改善箇所説明図

型式 AEHA

呼称(カタログ名 ZX50U-5B)

(XDM-4TNV88C)

DPF 用差圧センサ

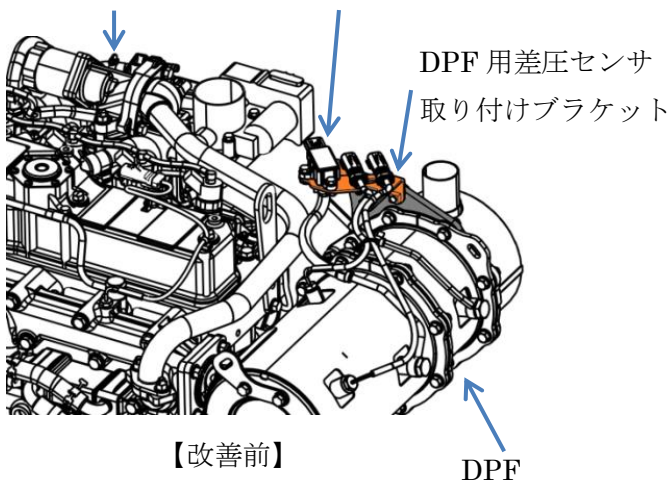
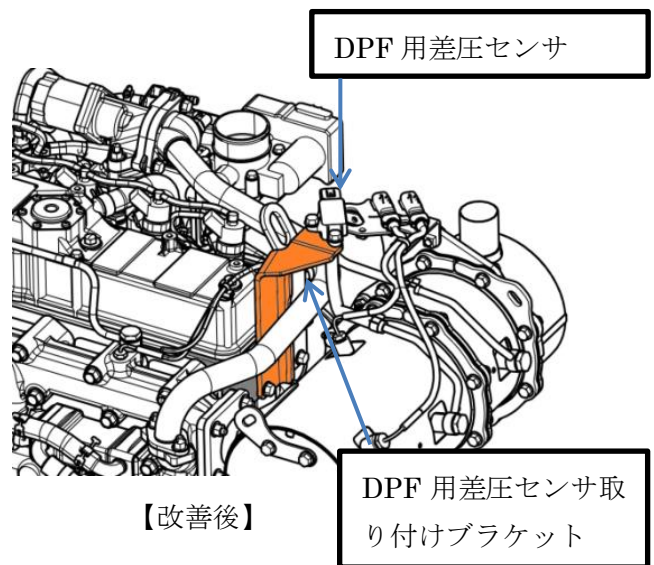
基準不適合箇所

エンジンおよびエンジンに連結された油圧ポンプの振動影響により、DPF 用差圧センサのコネクタの端子部に異常摩耗が発生し、DPF 用差圧センサからの出力値が正規の値よりも高くなることもあり、コントローラが DPF 内の PM 堆積量正しく把握できず、誤って PM 過堆積と判定することがある。これにより、エンジンの出力を低下させ作業できなくなる、または DPF の寿命が短くなり交換寿命を満足しないおそれがある。

全車両、端子の摩耗した DPF 差圧センサを交換し、かつ共振の影響が出ない部位にセンサを移設するために、取り付けブラケットを交換する。

DPF 用差圧センサ取り付けブラケットの形状により識別する。
